**Projet de réalisation de la ZAC des berges de la Robine à  
Narbonne (11), présenté par la société Alenis**

**Avis de l'autorité environnementale  
sur le dossier d'autorisation unique au titre de la Loi sur l'eau  
présentant le projet et comprenant l'étude d'impact**

**N° : 2017-005176**

### Mémoire en réponse établi suite à l'avis

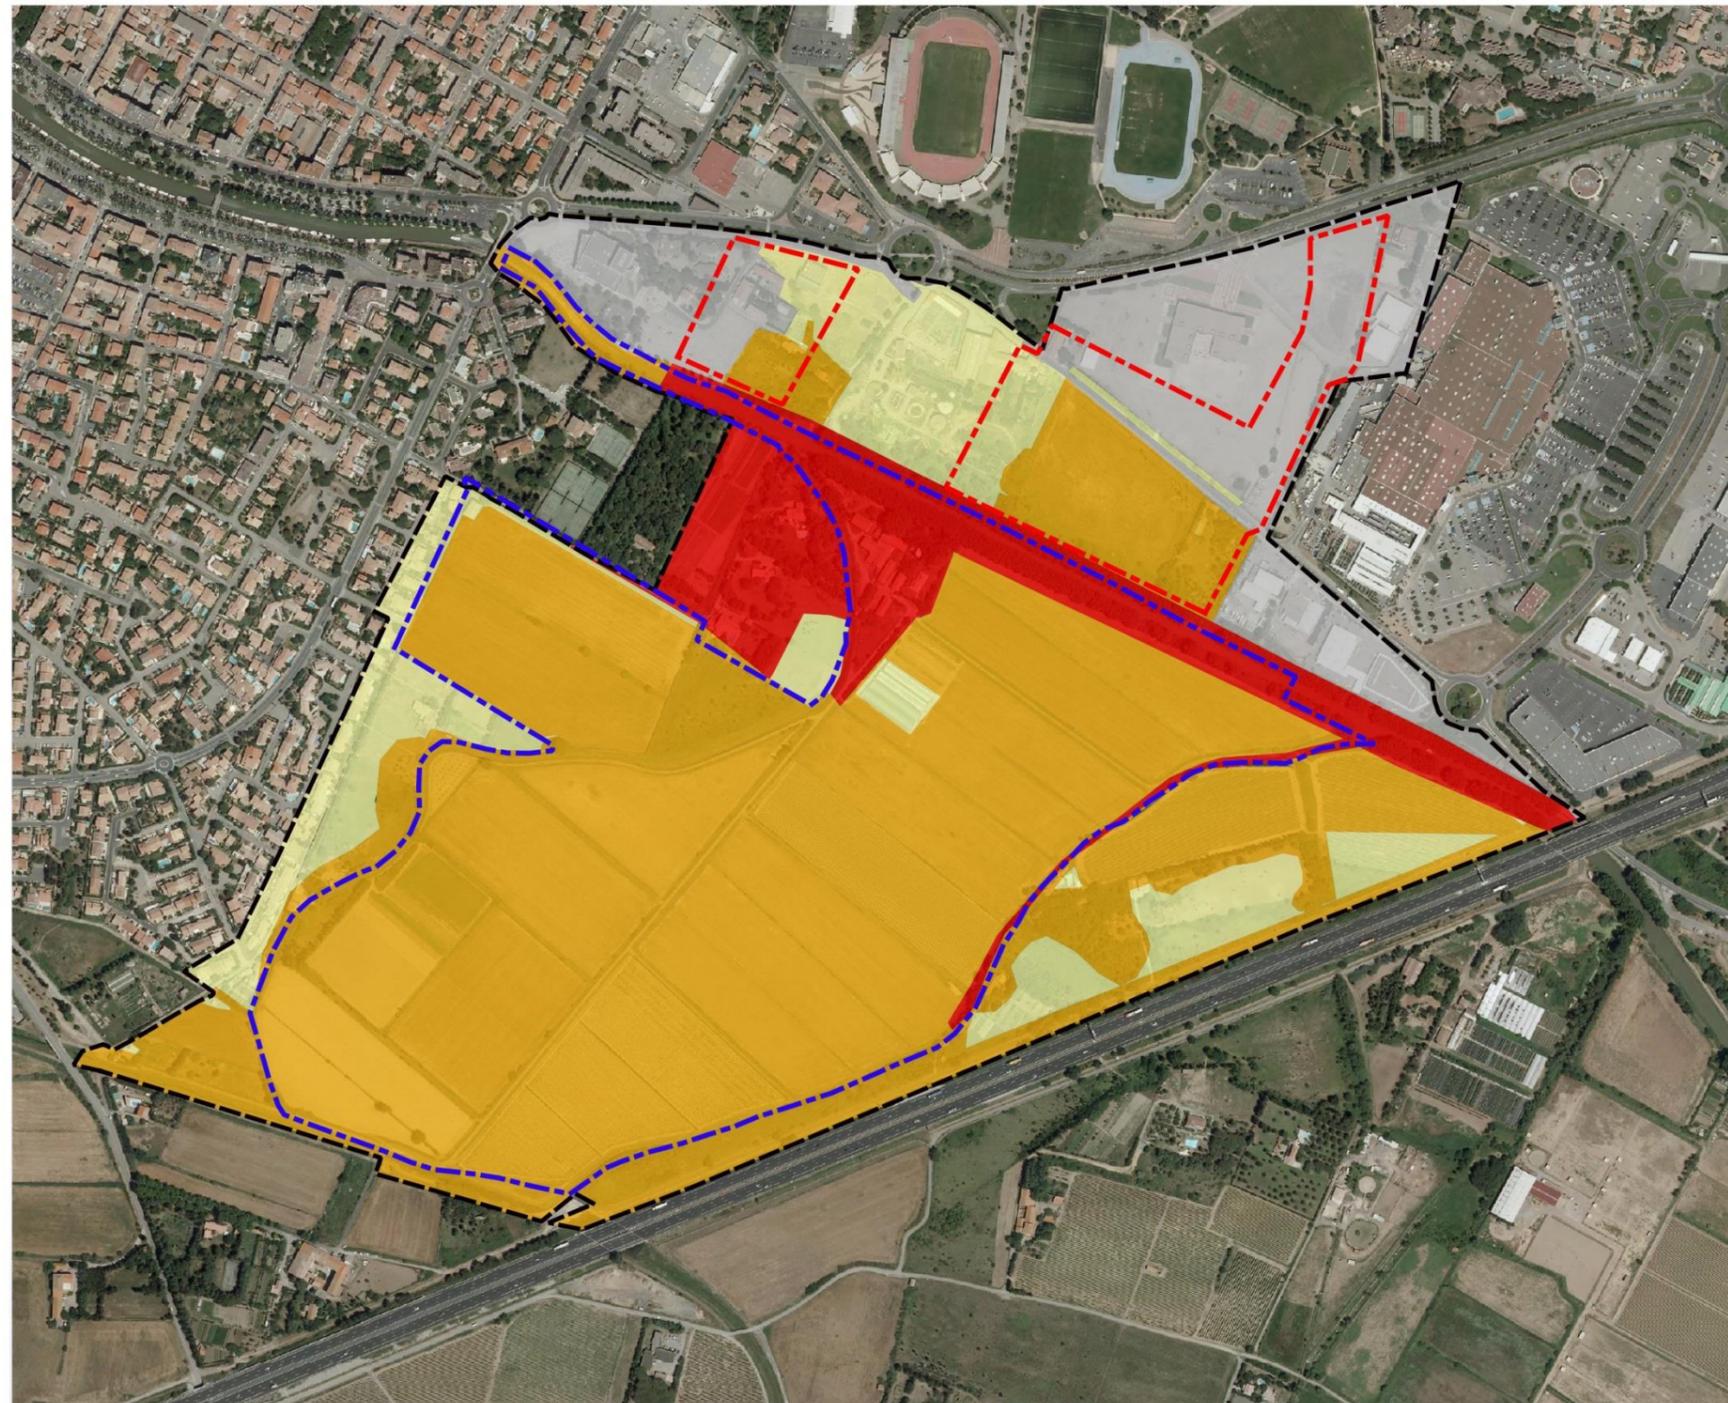
- d'introduire plus précisément au sein du résumé non technique, l'origine et la motivation du projet ;
- de développer et illustrer d'avantage les enjeux environnementaux, en complément du bilan présenté page 19, avec des cartes, des photographies ;
- d'illustrer d'avantage le futur aménagement, en complément du plan masse présenté page 17 avec des vues projetées, des photomontages, permettant d'apprécier l'intégration paysagère du futur quartier ;
- d'explicitier les acronymes utilisés (ex : PPRI) ainsi que les thématiques abordées comme Natura2000.

Néanmoins, pour répondre à l'avis, nous avons préparé ci-après un résumé non technique complété et amendé suite aux remarques de l'autorité environnementale. Ce document est présenté en **annexe 1**. Il intègre notamment :

- l'ajout d'un paragraphe spécifique concernant l'origine et la motivation du projet.
- l'intégration d'illustrations relatives aux enjeux environnementaux.
- l'intégration d'illustrations relatives au futur aménagement.
- les éléments complémentaires (lexique, présentation Natura 2000).
